**PARECER 029/2024 - CEIV**  
**COMISSÃO PERMANENTE DE ANÁLISE DE ESTUDO DE IMPACTO DE**  
**VIZINHANÇA (CEIV)**

( ) Primeira Análise – Parecer nº 014/2024-CEIV – 10/05/2024  
(X) Segunda Análise – Parecer nº 029/2024-CEIV – 12/08/2024

**Projeto:** Celina Garden Residence

**Descrição do empreendimento:** Edifício de uso misto, prevista atividade residencial e comercial, sendo 78 unidades de uso residencial e 03 unidades comerciais, em uma torre com 49 pavimentos;

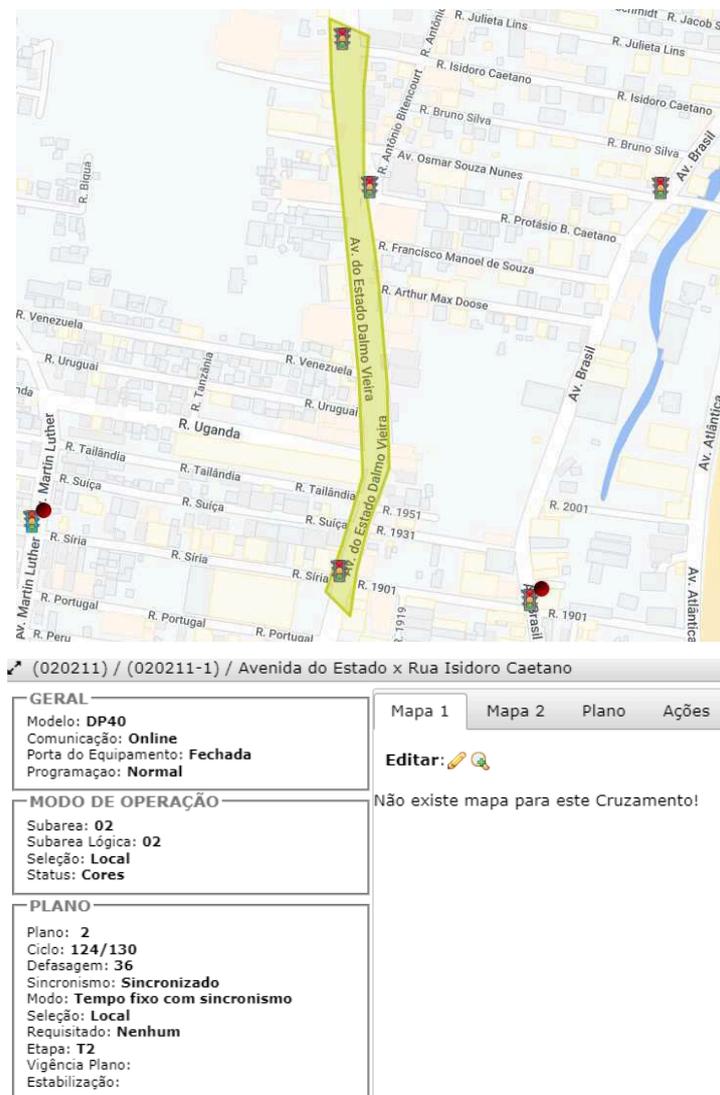
- a) Necessário apresentar as tabelas 45 e 46 (Quadro 2), constantes na página 124 do EIV, de maneira clara, alinhando os anos com e sem empreendimento, visando uma melhor comparação;

- a) Rever ou explicar o tempo de ciclo (duração total do ciclo) apresentado na tabela 51 (página 128 do EIV). A tabela apresenta que o cruzamento semaforizado da Avenida do Estado x Rua Isidoro Caetano apresenta o Tempo de Ciclo (TC) de 115 segundos, sendo que o TC registrado no Sistema Antares, software que controla em tempo real a rede semafórica do município, o TC cadastrado para esse cruzamento é de 130 segundos. Rever os dados apresentados nas tabelas 54 e 55 também, alterando os resultados e as análises, em caso de necessidade. **OBS:** as interseções da Avenida do Estado x (Rua Isidoro Caetano x Rua Protásio B. Caetano x Rua 1901) pertencem à mesma rede, apresentando as 3 interseções o mesmo tempo de ciclo (TC), conforme imagens a seguir.

**2ª consideração CEIV: Atendido parcialmente, sendo necessário a inclusão de legenda para maior clareza das informações;**

#### 1.4. Numeração

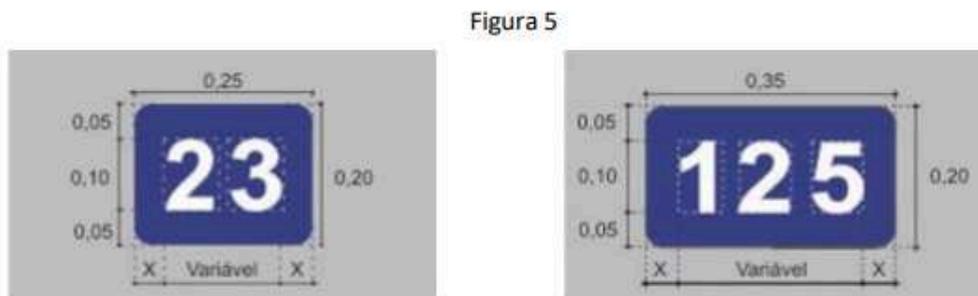
- b) Incluir/Rever as sinalizações/dimensões do Símbolo Internacional de Acesso – SAI e das numerações das vagas PNE, conforme Resolução Contran nº 965/2022 (anexos) e imagens a seguir:

Todas as vagas reservadas em áreas de estacionamento privado de uso coletivo devem ser numeradas. O numeral deve ter altura de 0,10m, na cor branca, inserido num retângulo azul, conforme exemplo de aplicação da Figura 5, exceto quando o pavimento for também azul, conforme Figura 6.

**2ª consideração CEIV: Ok, atendido. Incluir na versão final do EIV;**

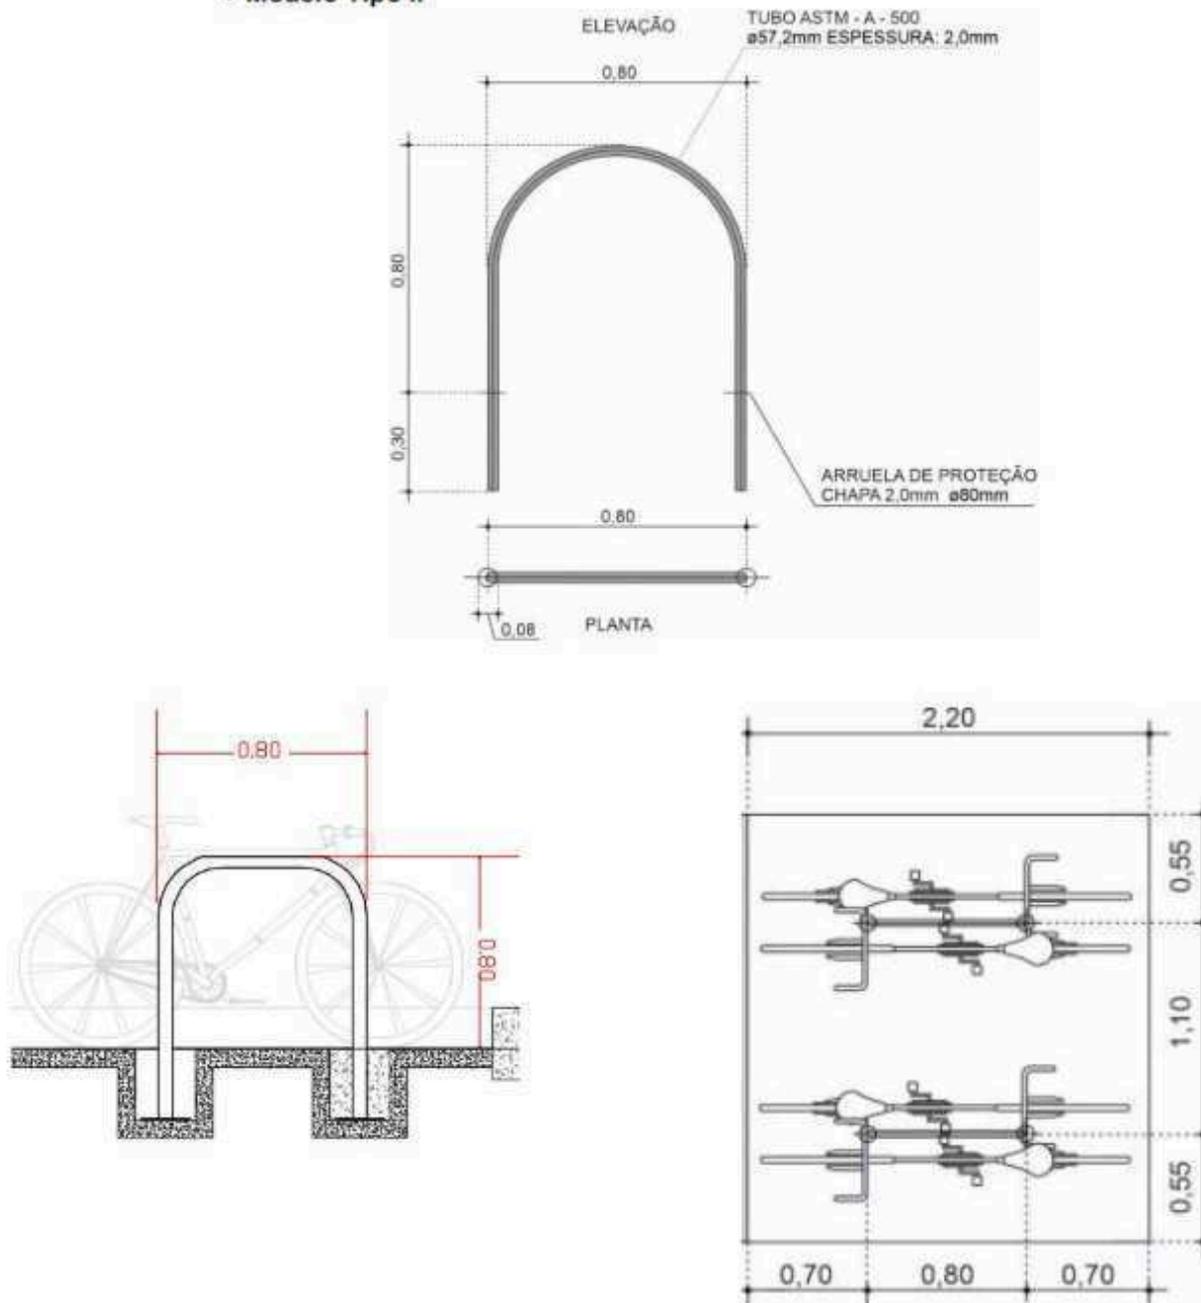
- i) Necessário apresentar, onde e como serão realizadas as operações de embarque e desembarque (carros de aplicativos, táxi e outros) para atendimento dos usuários das salas comerciais;

- j) Necessário apresentar, onde e como serão realizadas as operações de carga/descarga para atendimento dos usuários das salas comerciais e dos condôminos. OBS: nas pranchas das vagas de estacionamentos não foram sinalizadas onde serão as vagas de carga/descarga;

**2ª consideração CEIV: Ok, atendido. Incluir na versão final do EIV;**

**2ª consideração CEIV: Ok, atendido. Incluir na versão final do EIV;**
